新竹縣政府工程查核代表照片表

工程名稱：新竹縣新埔鎮照門里集會所新建工程

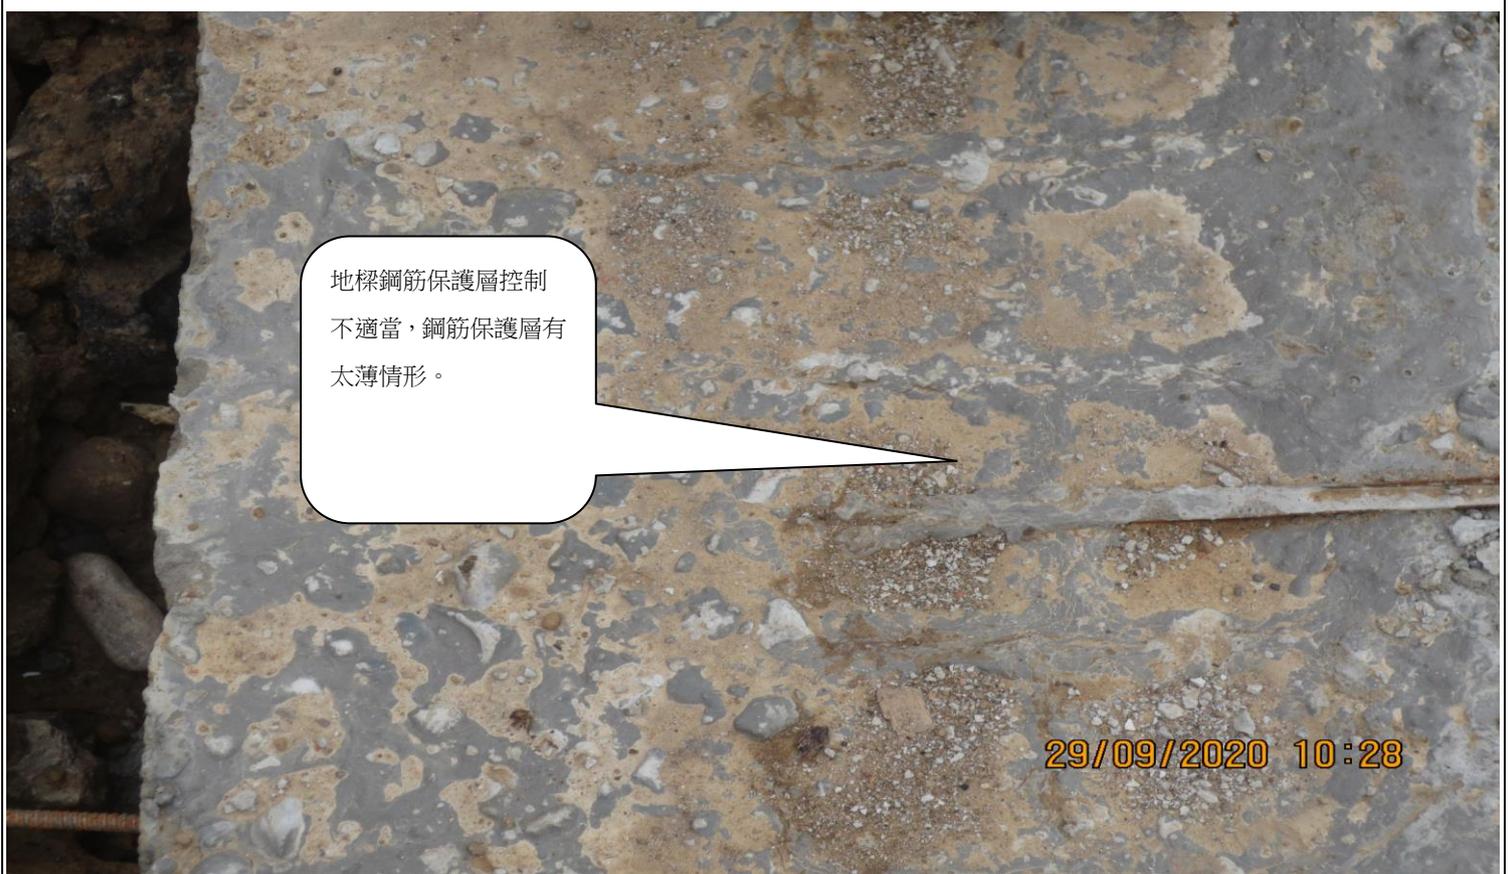
預留鋼筋間距
不符規定，且
未以雙排方式
固定。

預留鋼筋間距不符規定，且未以雙排方式固定。
